**AVIS RELATIF À LA PROTECTION
CONTRE LES EVENTUELS EFFETS NOCIFS ET NUISANCES
PROVOQUÉS PAR LES RAYONNEMENTS NON IONISANTS
GÉNÉRÉS PAR DES ANTENNES ÉMETTRICES STATIONNAIRES**

Commune : SAINT-LEGER (LUX.) - Exploitant : ORANGE

Rapport n° 1796 / 2025

Figure 1 : Vue en plan des lieux de séjour et des points de contrôle

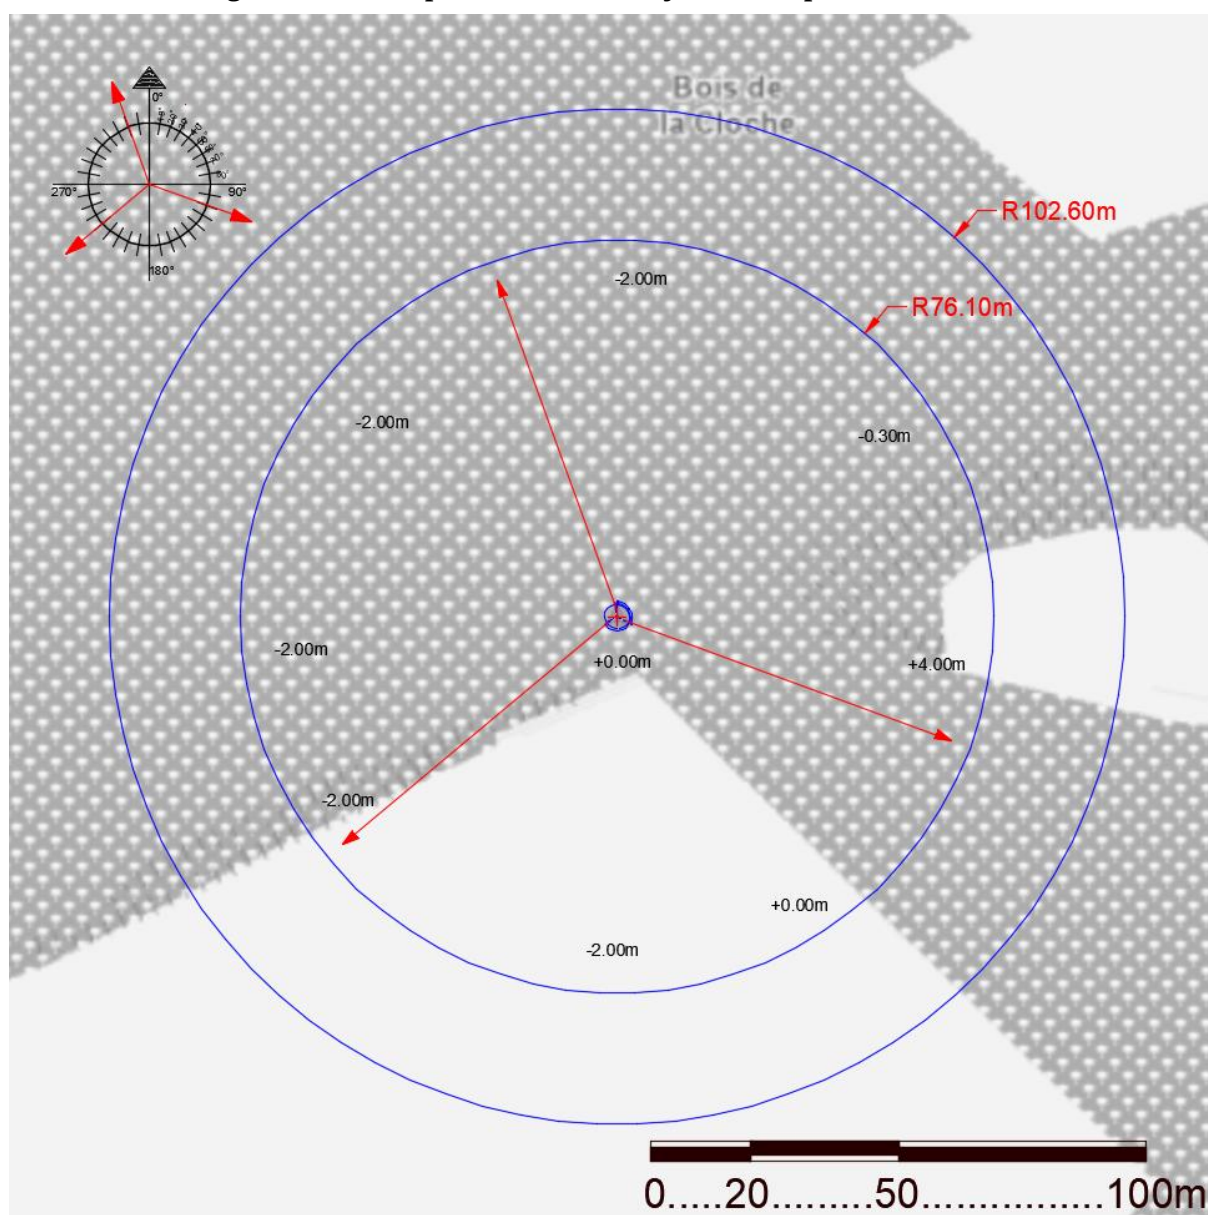
En ce qui concerne les antennes de l'installation mentionnées dans le tableau 1, la distance maximale à laquelle la limite pourrait être atteinte, à l'extérieur, est égale à 84,7 m. S'il n'y a pas de LS à une distance inférieure, les antennes respectent forcément la limite d'immission.

Dans le cas des LS situés à l'intérieur des bâtiments, une atténuation d'obstacle est prise en compte et il en résulte que la distance maximale à laquelle la limite pourrait être atteinte se réduit à 60,5 m.

Figure 2 : Vue en plan des installations d'antennes dans un rayon de 300 mètres autour de l'installation faisant l'objet de la demande d'avis

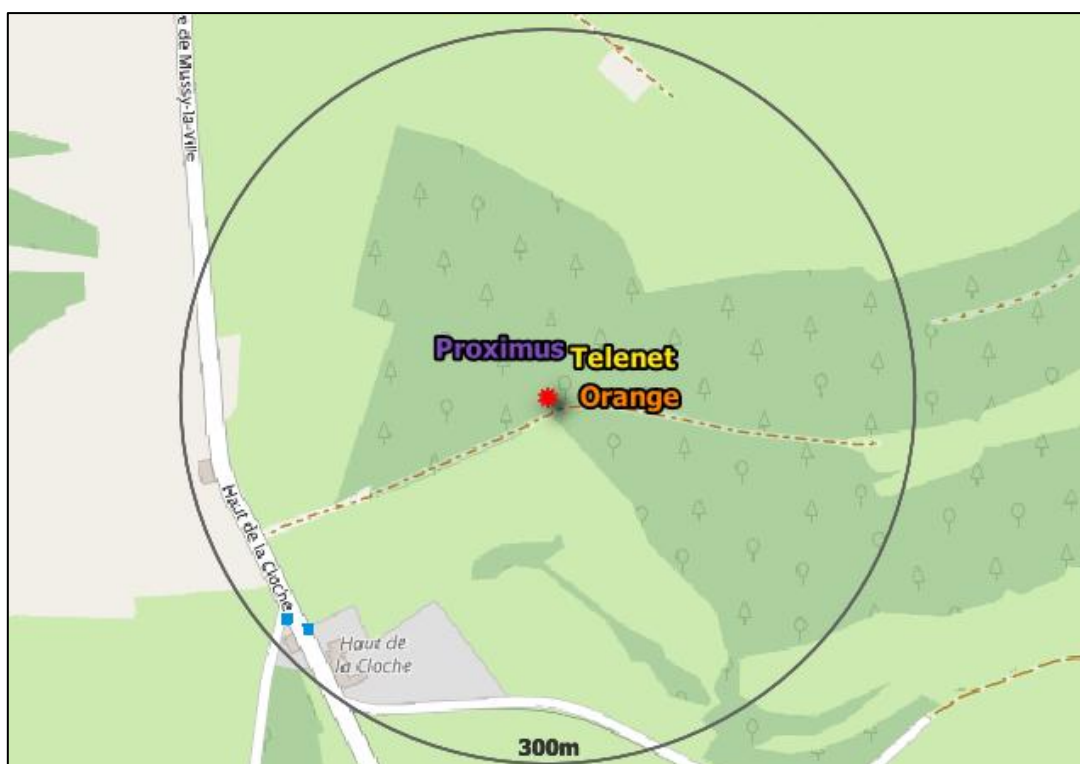
Compte tenu des considérations ci-dessus, il apparaît que l'intensité du rayonnement électromagnétique généré, dans les lieux de séjour situés dans un rayon de 300 mètres autour de l'installation référencée dans le paragraphe 2, par l'ensemble des antennes émettrices stationnaires de l'ensemble des exploitants du même site d'antennes émettrices stationnaires respecte la limite fixée à l'article 4, § 2 du décret.
